Tilsynsrapport til offentliggørelse

Virksomhedens navn	Kollund deponi
Virksomhedens adresse	Dubjergvej 5, 6340 Kruså
CVR nummer	27446469
Virksomhedstype	5.4 Deponeringsanlæg >10 t/dag eller kap. >25.000 t
Tidspunkt for tilsynet	Fysik tilsyn: 18. august 2025 Online tilsyn 8. oktober 2025
Baggrunden for tilsynet	Basistilsyn
Varsling af tilsynet	Efter aftale med virksomheden.
Deltagere fra virksomheden	18. august 2025: Peter Bjerger, Steinunn Skuladottir, Bent Johansen, Niels Germod 8. oktober 2025: Steinunn Skuladottir, Poul Rokkjær og Niels Germod (Ørsted Bioenergy & Thermal Power A/S)
Øvrige deltagere	-
Tilsynet udført af	18. august 2025: Helle Hegelund 8. oktober 2025: Anne Hausmann, Helle Hegelund og Lone Grunnet (Miljøstyrelsen)
Tilsynet omfattede	Gennemgang af virksomhedens vilkår. Besigtigelse af anlægget, herunder afværgeboringer/brønde, slutafdekning, grøfter og søer til håndtering af overfladevand. Der blev desuden udført besigtigelse af søer, vandhuller og bevoksning til brug for MKV-processen, samt drøftelser vedr. projekt om udgravning af kulflyveaske.

Foto 16. Regnvandsbassin 1.

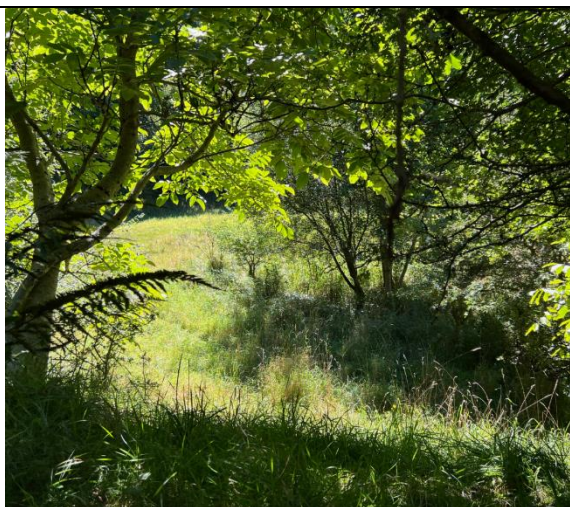
Der er omfangsdræn/opsamlingsgrøfter til afledning af overfladevand fra over topmembranen hele vejen rundt om deponiet. Vandet fra opsamlingsgrøfterne pumpes videre til regnvandsbassin 1 syd for deponiet (foto nr. 16), hvorfra det kan løbe videre til regnvandsbassin 2 (foto nr. 17) ved høj vandstand. Drængrøfterne mod henholdsvis øst og vest blev besigtiget (foto nr. 11-13), samt de to regnvandsbassiner (foto nr. 16 og 17). Der var vand i regnvandsbassin 1. Der var et fugtigt område med lille vandspejl ved regnvandsbassin 2. Regnvandsbassin 1 er omfattet af naturbeskyttelseslovens §3.
